## 监理工程师通知单

工程名称：华直当阳市庙前镇 4\*20MWp 地面分布式农光互补光伏发电项目

编号：HZDYM-Q-CZZH-TZ-092

事由：关于 16 区施工质量相关事宜

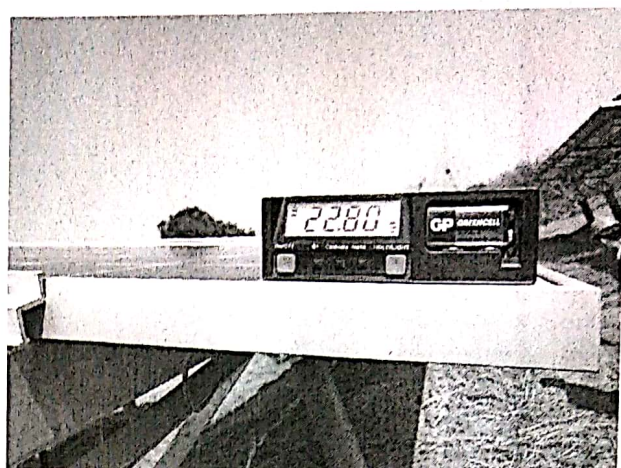
光伏板高低落差大、存在遮挡现象

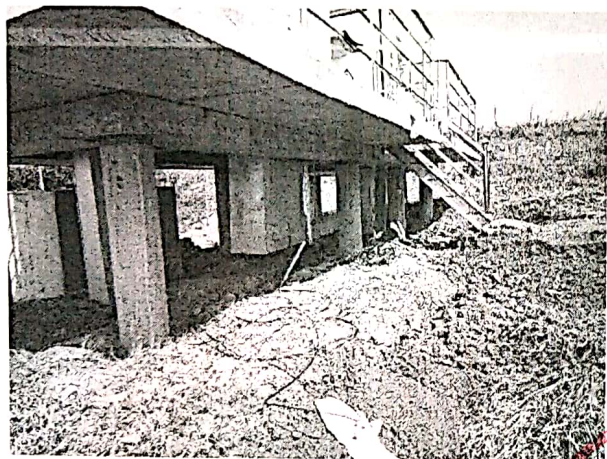
组件安装角度 22.8 度

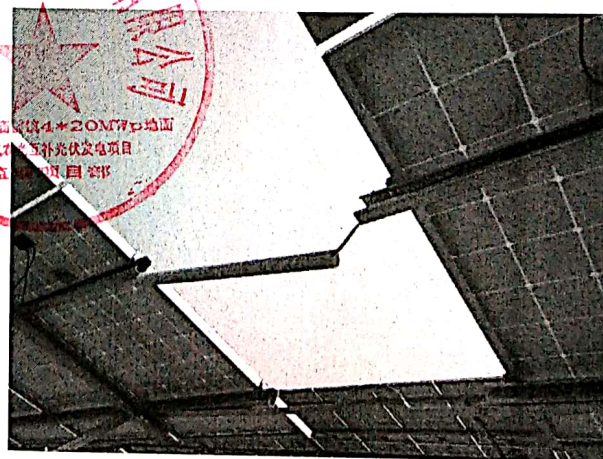
箱逆变平台下方线缆未摆齐整理

箱逆变平台爬梯基础不合格

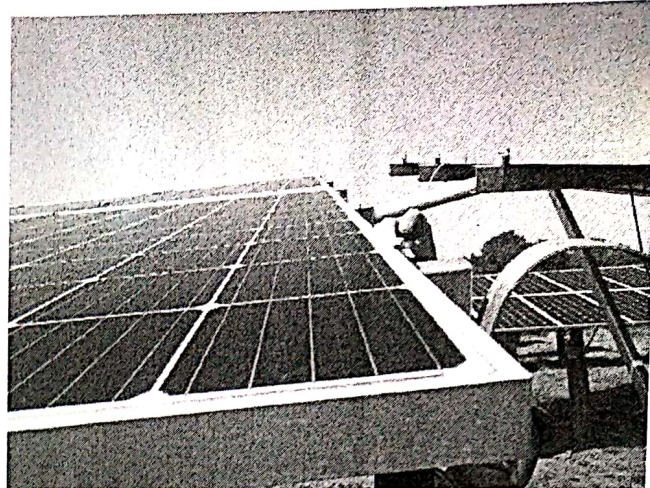
汇流箱命名编号未完成

组串间光伏电缆套管未固定、防火封堵

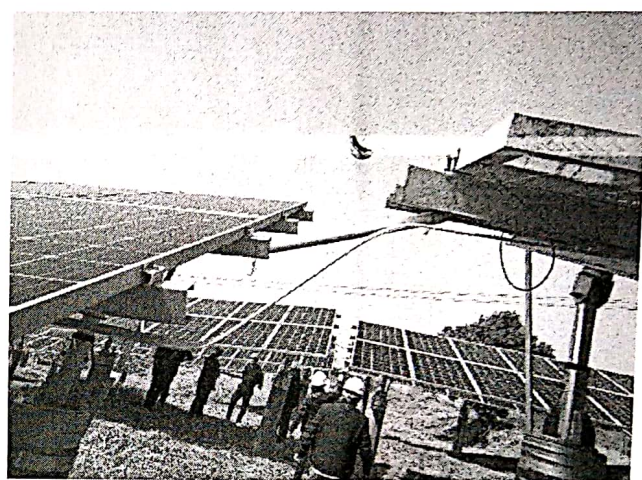
场区电缆沟埋深不符合设计规范要求

组件压块安装未紧固

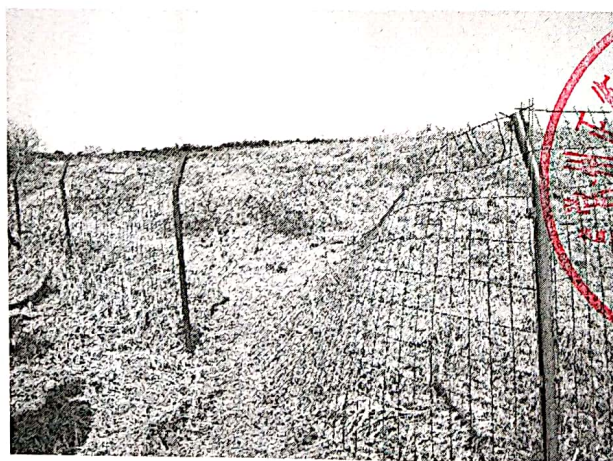
组件压块固定螺栓缺少垫片

支架接地连接不符合设计图纸要求
